茨城県原子力安全対策委員会
東海第二発電所
安全性検討ワーキングチーム(第24回)
ご説明資料

委員からの指摘事項等を踏まえた論点及び 県民意見を踏まえた論点への説明

2023年7月6日

日本原子力発電株式会社

●ブローアウトパネル閉止装置の構造 (1/2)

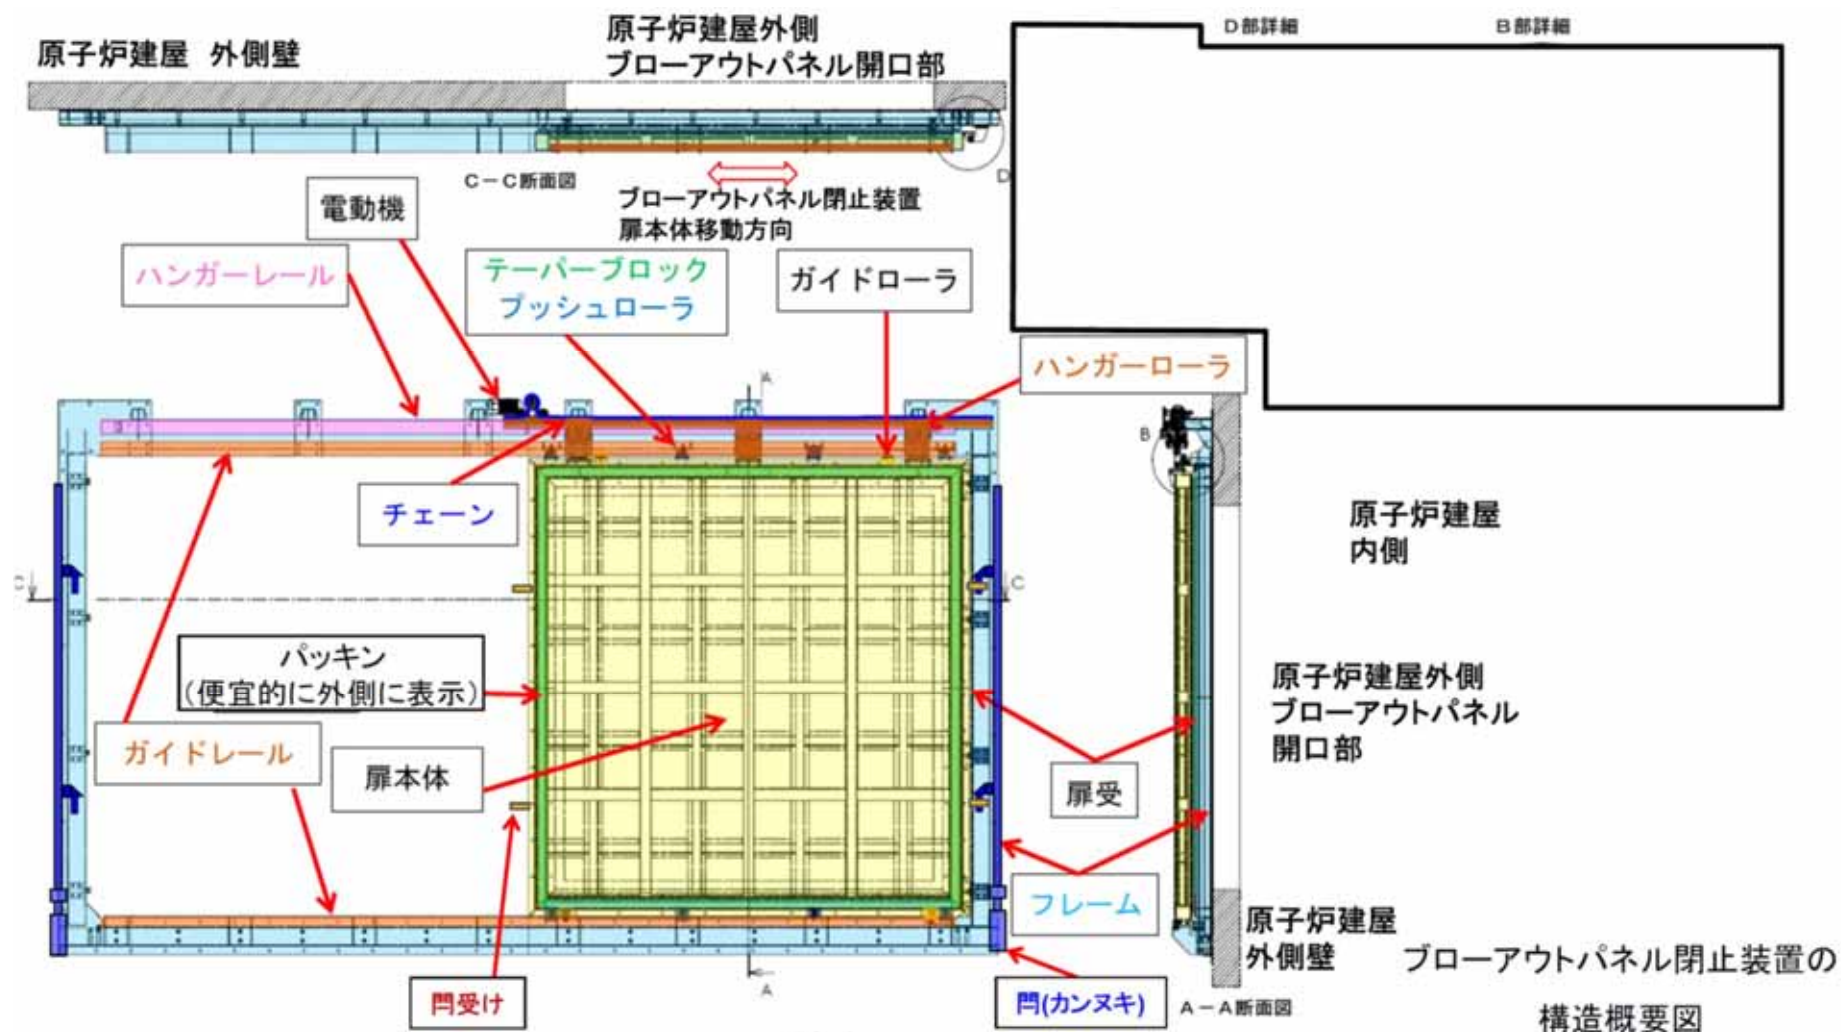
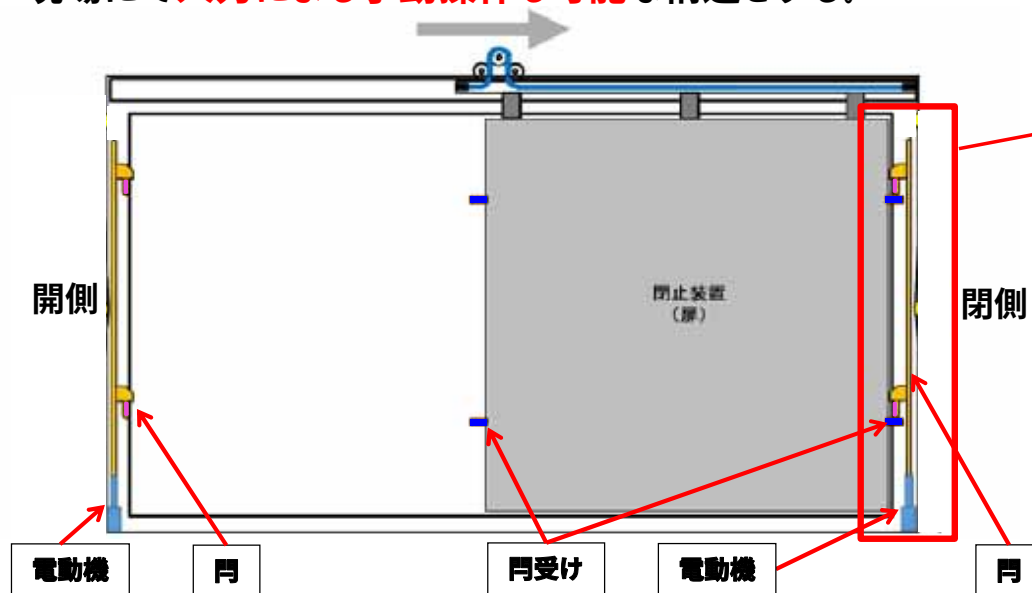
ブローアウトパネル閉止装置というのは, スライド扉を閉めて閉じるということによいか。 P.2-5

- 原子炉建屋に据付し, 扉本体は **ハンガーローラ**により **ハンガーレール**に **支持**される構造
- 扉本体は上部の **電動機の回転**をチェーンにより開閉方向 (横方向) の動作に **変換**を行い **開閉**する構造
- 扉は, 開状態又は閉状態での扉の面内方向の動きを拘束する **門 (カンヌキ)**により **扉を固定**する構造
- テーパーブロックとプッシュローラにより扉本体を **パッキン**に押し付けることにより **高い気密性を確保**する構造

- 電動機により両側の門 (カンヌキ) を持ち上げ、扉が所定位置まで移動し、その後、電動機により閉側の門を下げる
ことにより、扉側の**門受けに門を差し込む構造**とする。
- 現場にて**人力による手動操作も可能な構造**とする。

解析コードのモデル・実験解析 (SAFERコードの例)

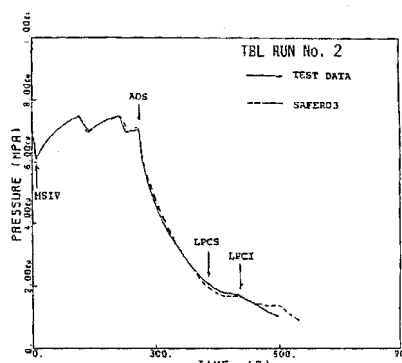
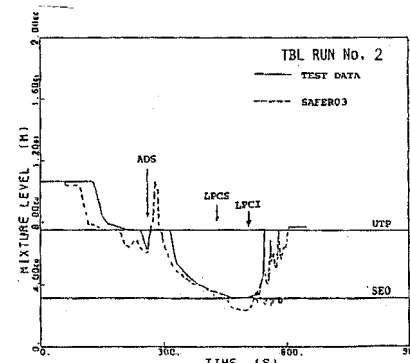
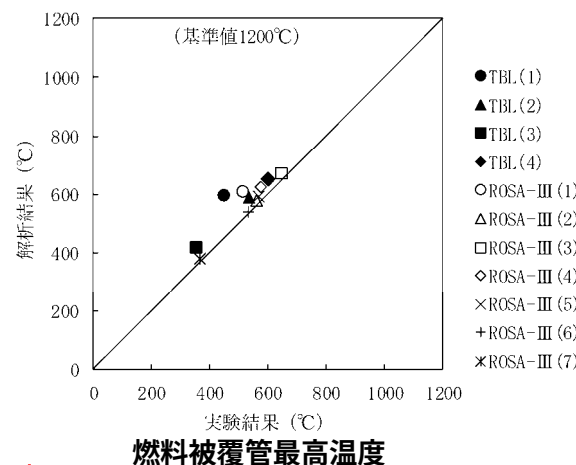
84ページですか、この絵を見て少し心配になったことがあるので、補足説明していただきたいんですが、固定の装置がうまくいかなくて、可搬型の、ここでいうと消防自動車のようなので炉心に水を注入するということですが、実際にこれは冷却できるのか、確認はされたんでしょうか。

心配しているのには、コードで評価しても、しきれない難しい問題があるんですよ。圧力容器の中の一番下のほうが冷たい水で、だんだん温度が高い水になってきて、水面では加熱蒸気と。そういった現象をMAAPでは解析できないと思うんです。難しい。だから、ECCSの評価というのが世界中で実験でやっているんです。だから、これも実験でやらないと確かなことは言えないんじゃないかなというふうに心配しているんです。その辺はどのように考えますか。

炉心の周りのシュラウドとか，集合体の支持板とか，そういった構造材の熱についても計算に入れていますか。要するに，崩壊熱だけではなくて，構造材の熱もとらないと冷却しきれないですよね。そして，冷却が間に合わないと，燃料温度が上昇して破損すると。そういう事態になるんで，その辺は厳密に評価しないとちょっと心配なんですね。

次ページで例示するSAFERコードやMAAPコードでは、構造材が保有する熱の冷却材への移行を考慮している。なお、運転中の中性子照射に伴う炉内構造物の発熱量は燃料の崩壊熱 (事故発生直後に数十～数百MW) に比べて十分小さい。

SAFERコードは、炉心部の熱流動を模擬可能であり、従来よりBWRプラントのLOCA解析に用いられてきた実績を有する。

実験値 (実線) と計算値 (点線) が同じ傾向を示している

実験値 (横軸) に対して計算値 (縦軸) の
ほうが高く、適切な保守性を有している

原子炉隔離時冷却系による原子炉冷却

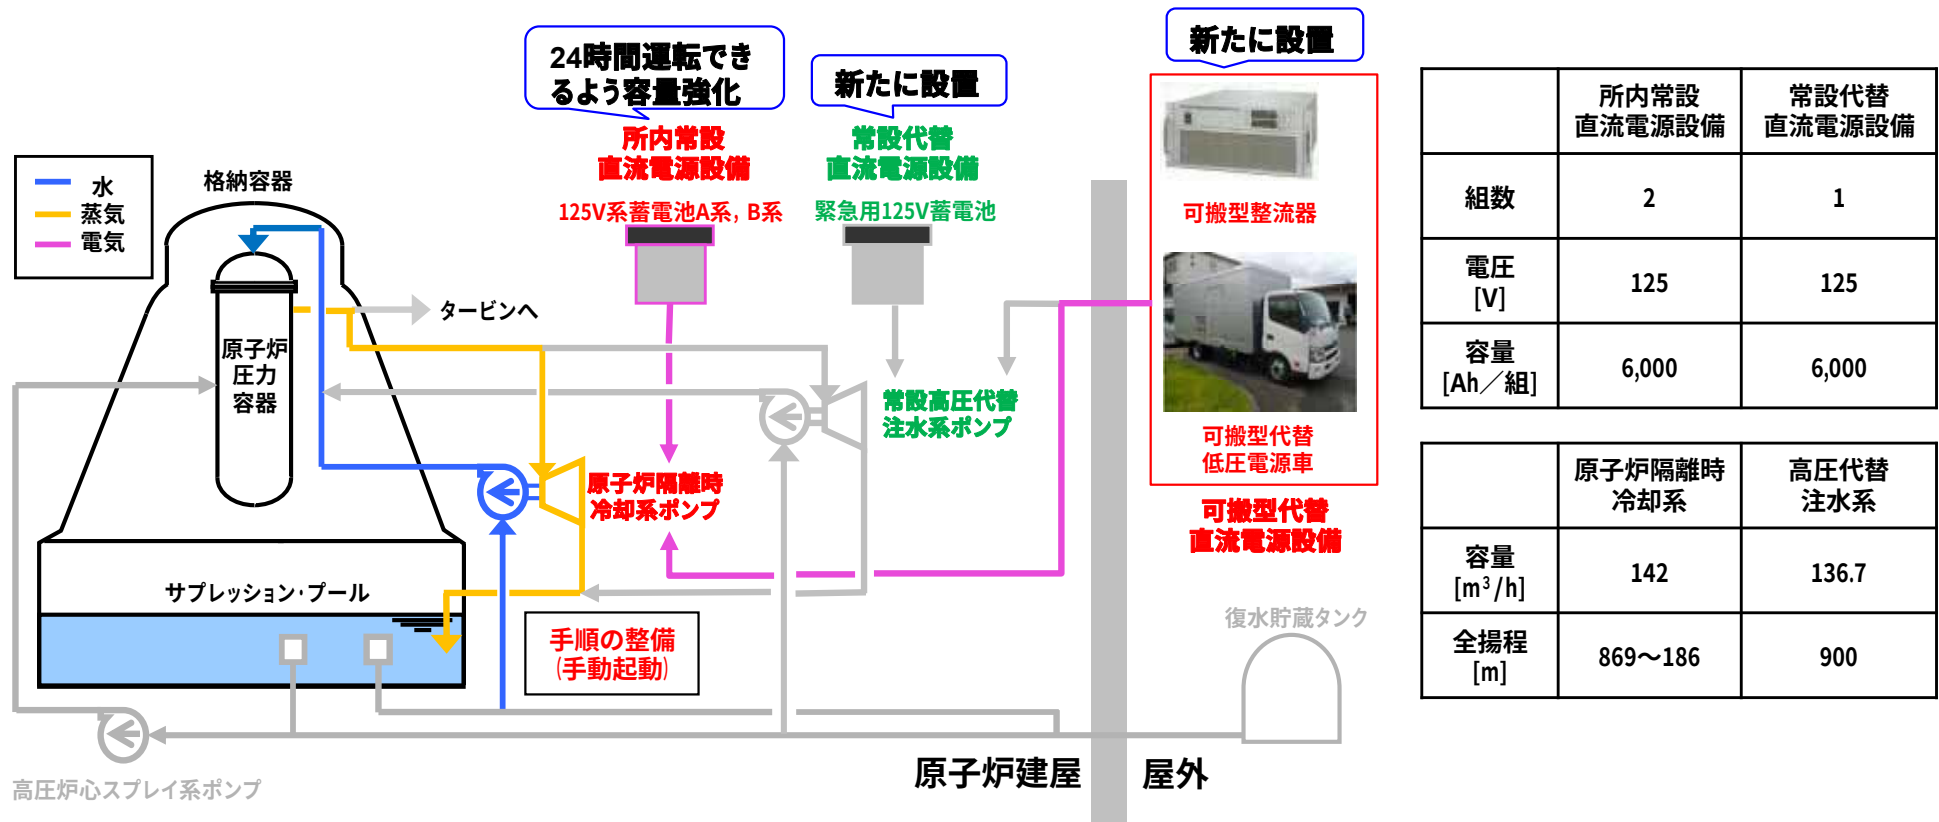
② 交流電源、及び直流電源が喪失した場合の隔離時冷却系（RCIC）の運転可能時間と特性の把握と運転要領（2月2日に県が主催した日立市での地元説明会では、原子力規制庁の資料にRCICの記述が見られず、説明もなかったが、東海第二には福島第一で立派に機能したRCICは設置されていないのでしょうか？）

③ RCICが設置されている場合、極めて重要な役割を果たすRCICを常用系としておくことの是非について（福島第一1号炉では非常用復水器を常用系としていたことの弊害が発生している。非常用設備と同等の管理が望ましいのではないか？）

- ・RCICは、**直流電源のみで作動可能であり、直流電源喪失時にも現場で手動起動できる手順を整備している。**
- ・また、RCICの作動に必要な所内常設直流電源設備は容量を強化しており、全交流動力電源喪失時には不要負荷の切り離しにより、**事象発生から24時間は枯渇しない設計**としている。
- ・所内常設直流電源の蓄電池が枯渇する前に可搬型代替直流設備によりRCICの運転継続に必要な直流電源を確保できる設計としている。
- ・なお、RCICと同様の機能（蒸気駆動であり、全交流動力電源喪失時にも使用可能）を有する高圧代替注水系を新たに設置する。

- ・RCICは、設計基準事故対処設備及び重大事故等対処設備に位置付けており、炉心損傷に至るおそれがある事象の発生時に炉心を冷却する機能を有する。

代替循環冷却系の多重化

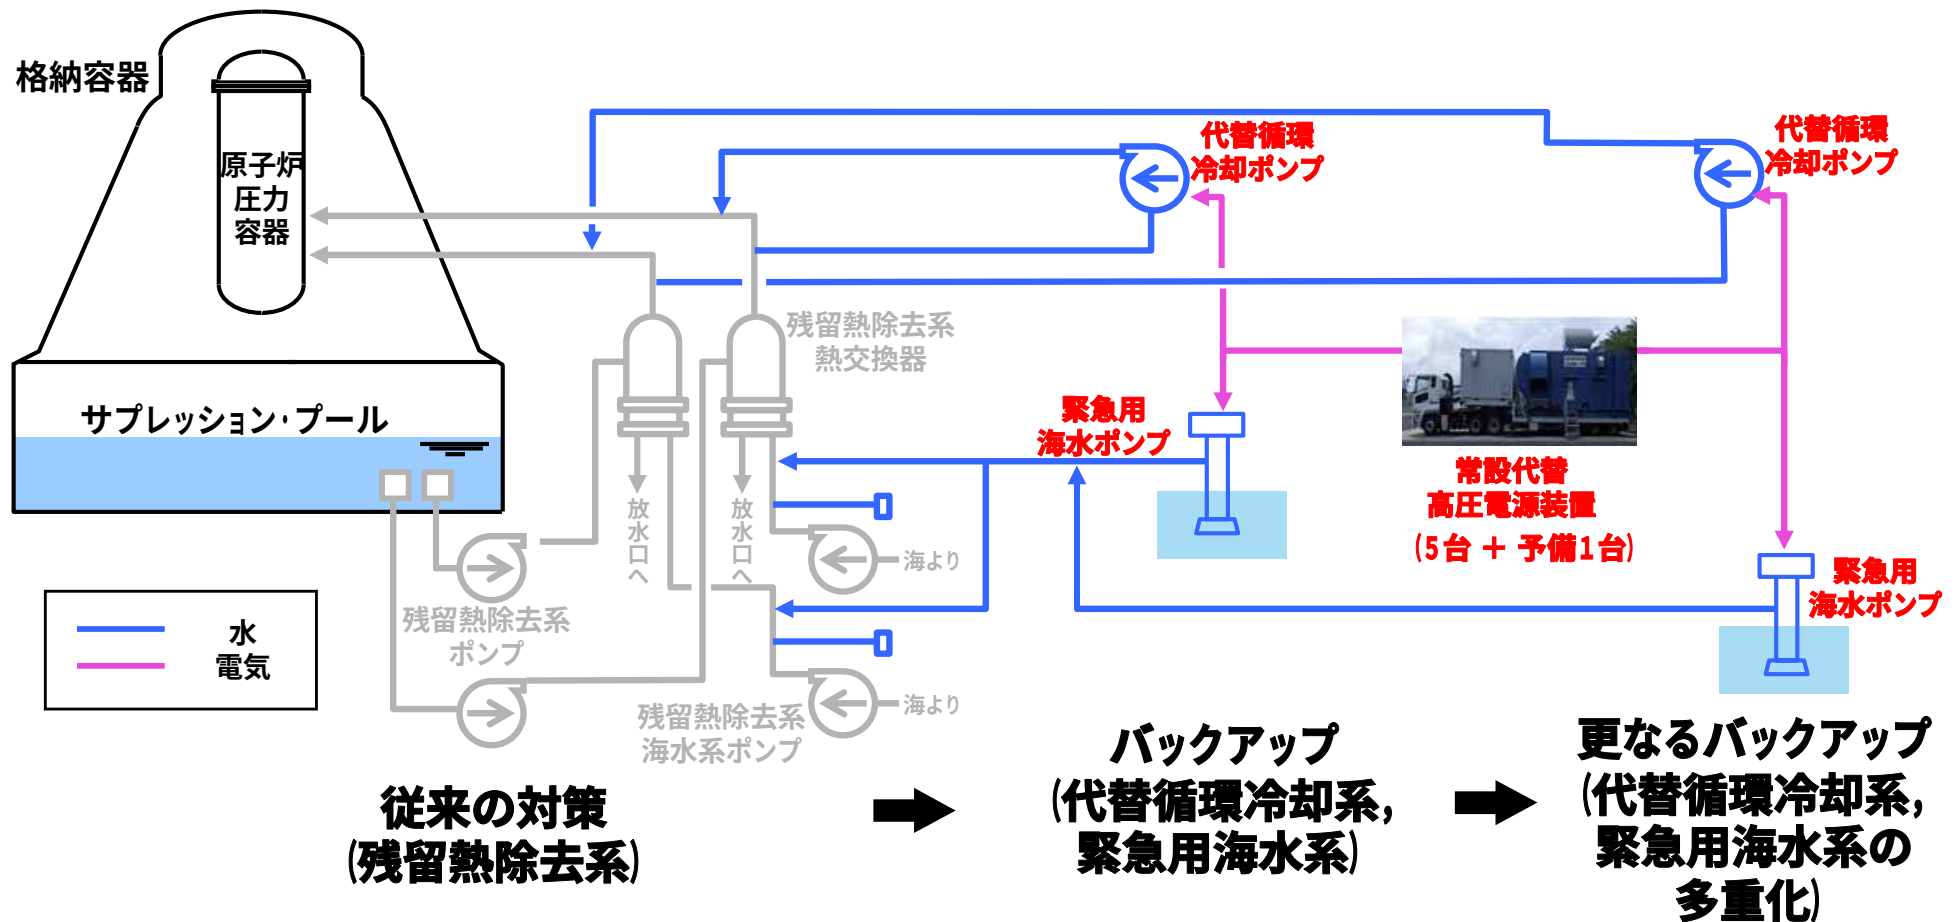
駆動系（電源）や制御系はどのような多重化になるのか？ P.4

- ・代替循環冷却系の駆動源となる常設代替高圧電源装置は複数台配備されている。
- ・多重化した代替循環冷却系それぞれに独立した制御回路を有しており，手動でポンプの起動停止等を行う設計としている。

東海第二発電所の原子炉隔離時冷却系（RCIC）

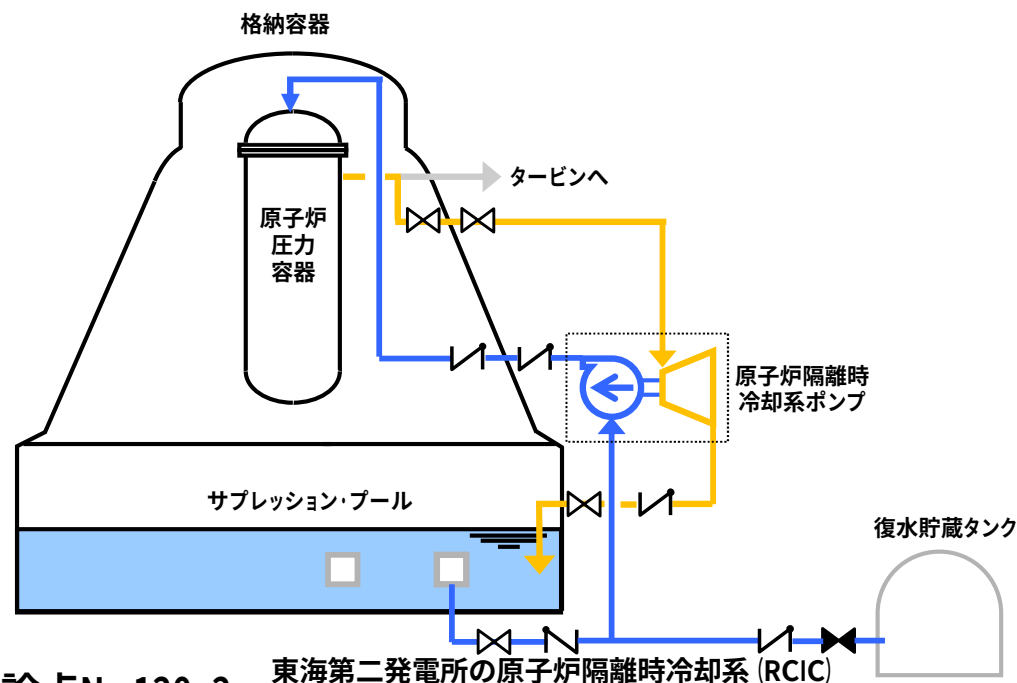
④ 格納容器隔離弁の閉鎖ロジック（原子炉冷却を格納容器隔離よりも優先させた隔離弁の閉鎖ロジックとするべき。従来の「閉じ込める」を最優先することの問題点）

- ・格納容器隔離弁は、**プラントの異常**（原子炉水位の低下等）を検知した場合に、原則として、自動的に閉状態となる設計としている（「閉じ込める」機能）。
- ・ただし、**原子炉への注水機能を有する非常用炉心冷却系等の系統については、「閉じ込める」機能よりも「冷やす」機能を優先した設計としている。**
- ・なお、**福島第一原子力発電所1号機の非常用復水器（IC）（原子炉への注水機能なし）は、制御用電源が喪失した場合に格納容器隔離信号が発信する設計のため、「閉じ込める」機能が優先され自動隔離されたが、2号機及び3号機の原子炉隔離時冷却系（RCIC）（原子炉への注水機能あり）は「冷やす」機能が優先され、自動隔離されず、原子炉への注水が継続された。**

東海第二発電所のRCIC（福島第一原子力発電所2、3号機と同じ）は、原子炉への注水機能があるため、「閉じ込める」機能よりも「冷やす」機能が優先される設計であり、制御用電源喪失により隔離信号が発信した場合でも自動隔離されず、原子炉への注水が継続される。

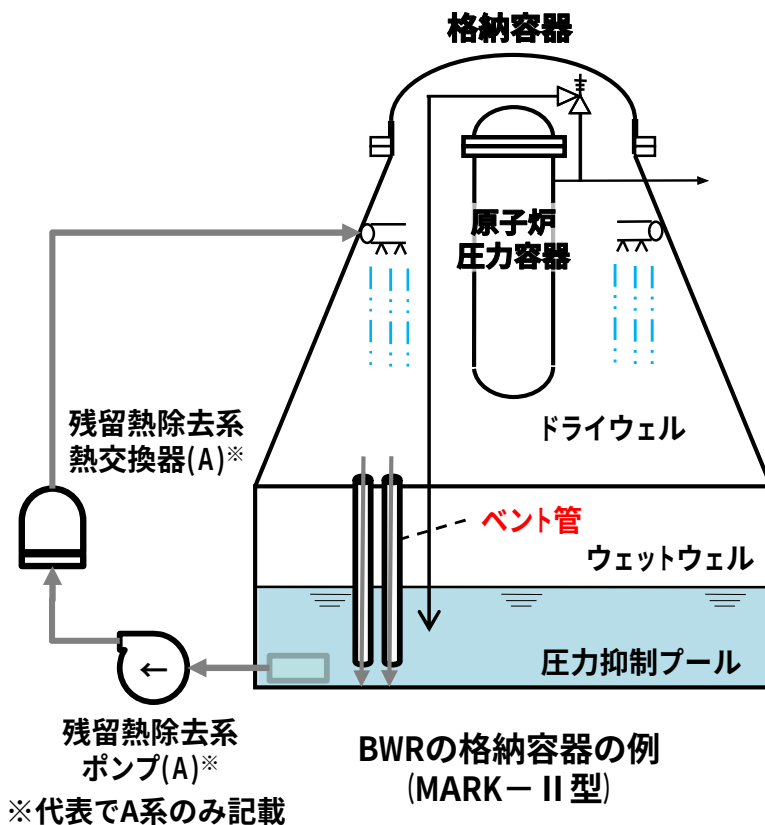
本来、原発の設計では、「原子炉格納容器」が「放射能の一般環境への放出を食い止める。」という、この役目を担っていたはずであるが、規制庁の住民説明資料p45「冷やす、閉じ込める、ための手段（重大事故時）①（2/2）（代替循環冷却系について）」の説明では、「原子炉熱出力に対する格納容器の自由体積が小さい。」として、東海第二発電所の欠陥を認めている。ところが、この欠陥を残したまま審査をする理由説明がない。本来ならば、自由体積を拡大させることを原電に要求するのが筋である。

質問 圧力容器が小さいとの説明。これは何を意味することか。どの位小さいものか。どう理解すればよいか。

安全性で問われている問題の中で、中性子線による脆性破壊のリスクにたいしての説明や沸騰水型改良標準化適用格納容器でMRAK-IIは、容器がコスト面で小型化したことの欠点等が指摘されています。

東海第二発電所のMARK-II型格納容器は、格納容器除熱機能が喪失した場合に格納容器ベントまでの時間が短いという点があるため、**代替循環冷却系を優先的に使用する運用とするとともに、設置許可基準規則の要求以上の対応として以下を実施することとしている。**

- ・**代替循環冷却系を多重化**
- ・**代替窒素封入系（可搬型窒素供給装置）の設置**

このため、格納容器の自由体積が比較的小さいことによる悪影響はない。
